高浜発電所3, 4号炉の運転期間延長 (40年超運転)について

令和6年7月

原子力規制委員会

高浜3号, 4号炉の運転期間延長(40年超運転)
に係る審査結果の詳細

図 評価用過渡回数の略式図(高浜3号炉「停止」の例)

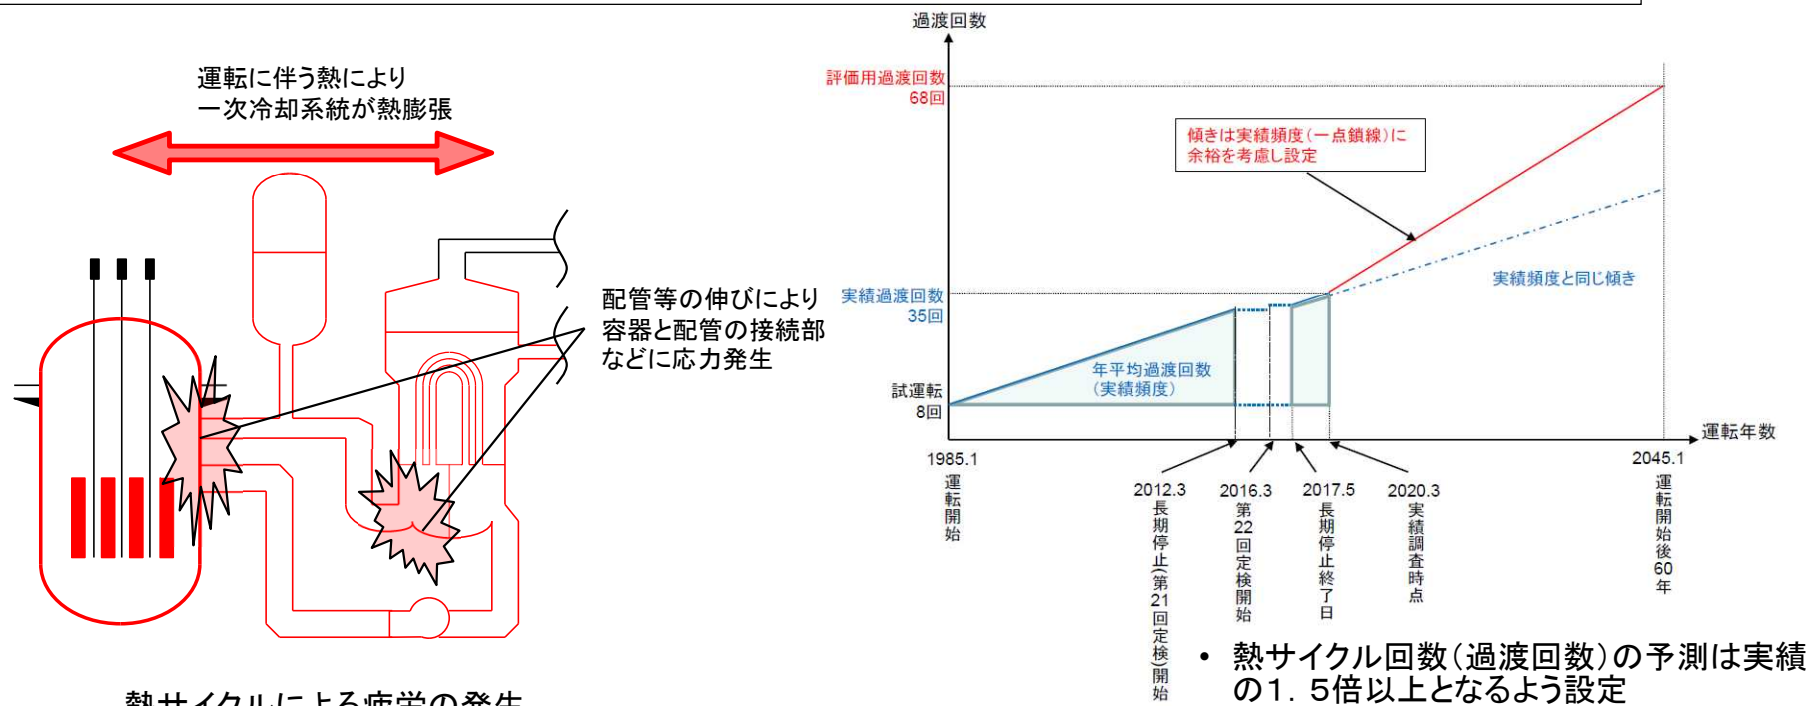
熱サイクル回数の予測回数をこれまでの実績の1.5倍とした評価を行い、評価対象部位のすべてにおいて疲れ累積係数が1を下回ったこと

表:母材の1/4t深さにおける関連温度※と
上部棚吸収エネルギーの予測値

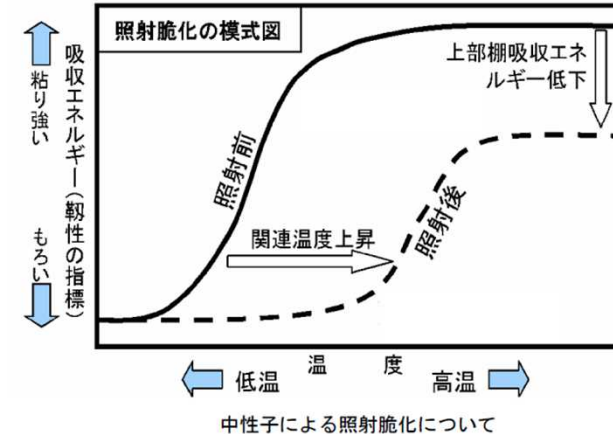
上部棚吸収エネルギー評価の結果、高浜3号炉で191J、高浜4号炉で179Jあり、判断基準の68Jを上回ること

バップルフォーマボルトの損傷予測結果

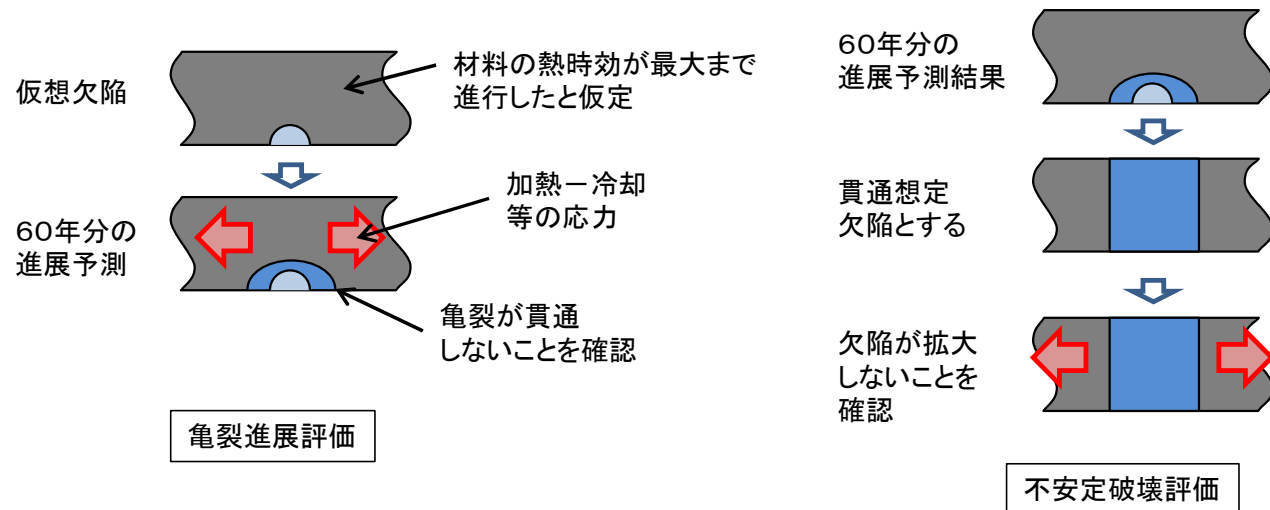
照射誘起型応力腐食割れの発生予測方法に基づき、環境条件が最も厳しいバップルフォーマボルトの損傷予測を行った結果、運転開始後60年時点の損傷予測本数は0本(管理損傷ボルト本数(全体の20%)以下)であり、安全に関わる機能を維持できること

劣化状況評価 ⑤「電気・計装設備の絶縁低下」

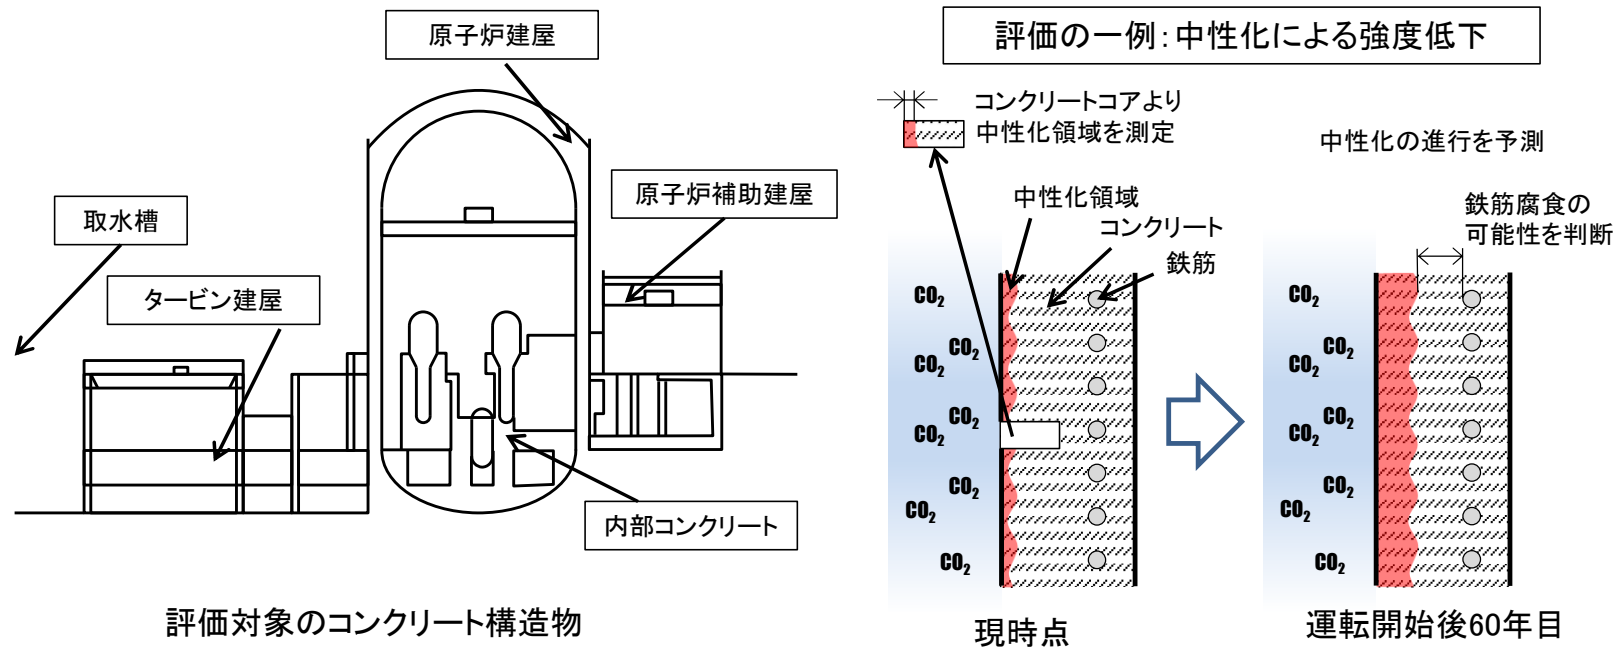
健全性評価の結果、一部ケーブルについて運転開始後60年以前に有意な絶縁低下が発生すると評価されたこと
(3号炉: 難燃PHケーブル(59年)、4号炉: 難燃PHケーブル(58年))

そのため、ケーブルの交換について施設管理に関する方針を策定したこと

【流れ加速型腐食が想定される代表的な部位】

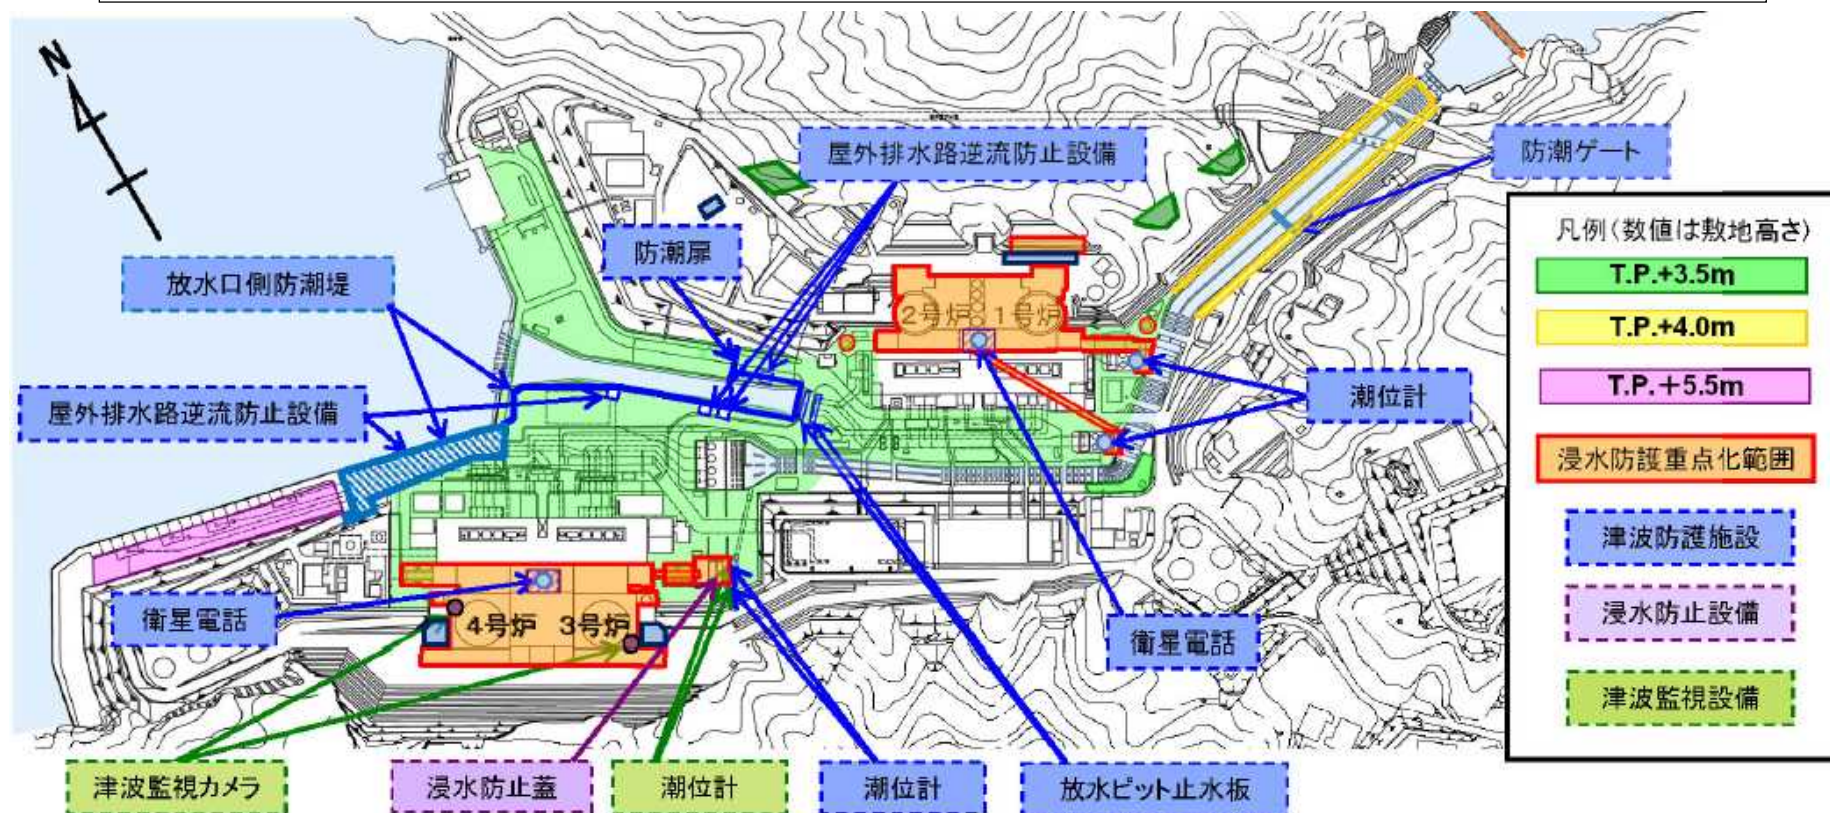
評価の結果、流れ加速型腐食を考慮しても耐震上の許容応力を下回ること、地震時に動的機能が要求される機器（主蒸気逃し弁等）の動的機能が維持されること、地震時の制御棒挿入性の評価等の耐震安全性評価項目についても、要求事項を満足したこと
